## 2020. 6. 17冷却告示に関する面談における指摘事項一覧

2020年 7月15日  
東北電力株式会社

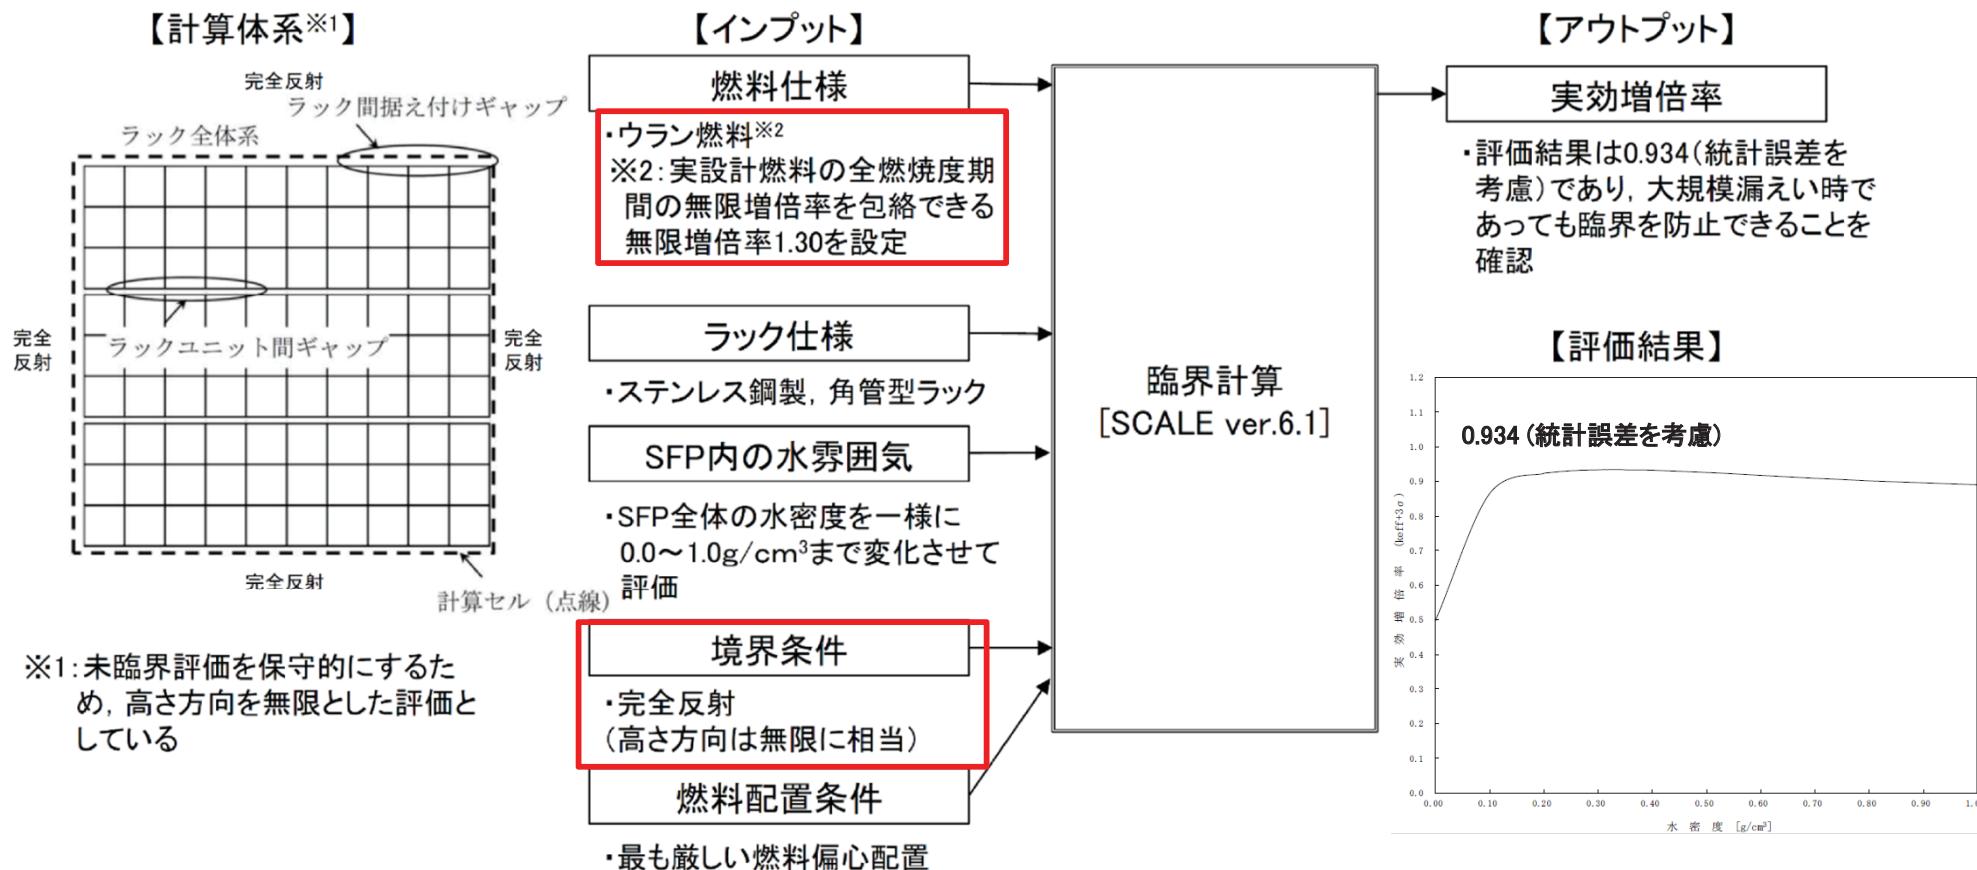
No.	該当評価	指摘事項の内容	回答
1	未臨界	未臨界評価に関するモデル体系の説明資料について提示すること	「指摘事項の回答(No. 1)」にてご説明いたします。また、女川原子力発電所1号炉廃止措置計画認可申請書補足説資料をご提示いたします。
2	全評価	資料に示されるコード使用実績について整理すること	「指摘事項の回答(No. 2)」にてコード一覧を示し、使用実績についてご説明いたします。
3	未臨界	未臨界評価の不確実性算出根拠が適切な規格に基づいているなら示すこと	「指摘事項の回答(No. 3)」にて、根拠である「ANSI/ANS-57.2-1983」及び「臨界安全ハンドブック第2版」における記載についてご説明いたします。
4	燃料健全性	健全性評価における係数の根拠について説明すること(P1-12)	「指摘事項の回答(No. 4)」にて、各係数の根拠について整理し、ご説明いたします。
5	被ばく	スカイシャイン評価における55Gwd/tの設定が適切である根拠を説明すること	「指摘事項の回答(No. 5)」にて、55Gwd/tの設定の保守性について整理し、ご説明いたします。
6	燃料健全性	先行炉の評価内容と比較して差異について説明すること	「指摘事項の回答(No. 6)」にて、ご説明いたします。
7	被ばく	直接線の考慮が不要であることの理由について説明すること	「指摘事項の回答(No. 7)」にてご説明いたします。また、女川原子力発電所1号炉廃止措置計画認可申請書補足説資料をご提示いたします。
